## 主な補正内容について

玄海原子力発電所の乾式貯蔵施設の設置に係る原子炉設置変更許可申請書について、原子力規制委員会による規則改正等に伴う記載の変更、及び国の審査内容を反映した設計内容の一部変更等を行った。

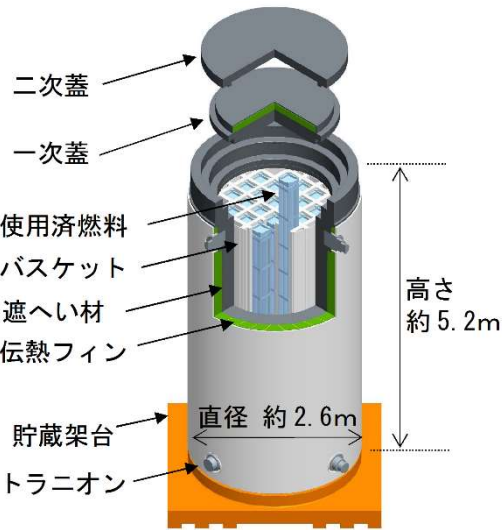
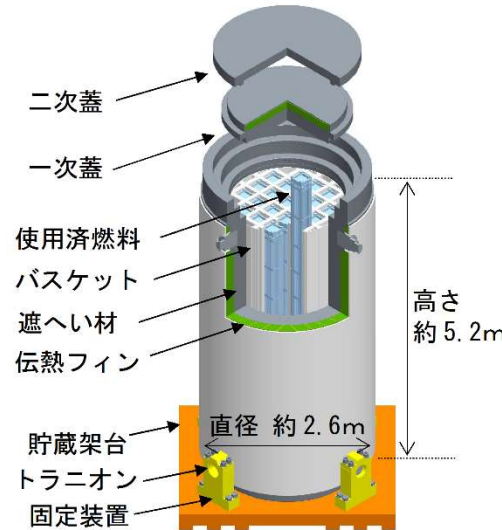
- ・乾式貯蔵容器を貯蔵施設内に定置する際の固定方式を変更

変更前	変更後
 <p>二次蓋</p> <p>一次蓋</p> <p>使用済燃料バスケット</p> <p>遮へい材</p> <p>伝熱フィン</p> <p>貯蔵架台</p> <p>トラニオン</p> <p>直径 約 2.6m</p> <p>高さ 約 5.2m</p>	 <p>二次蓋</p> <p>一次蓋</p> <p>使用済燃料バスケット</p> <p>遮へい材</p> <p>伝熱フィン</p> <p>貯蔵架台</p> <p>トラニオン</p> <p>固定装置</p> <p>直径 約 2.6m</p> <p>高さ 約 5.2m</p>
貯蔵架台に乾式貯蔵容器底部とはめ合う凹部を設け、乾式貯蔵容器を定置する方式	乾式貯蔵容器のトラニオン*と貯蔵架台を固定装置を用いて固定する方式
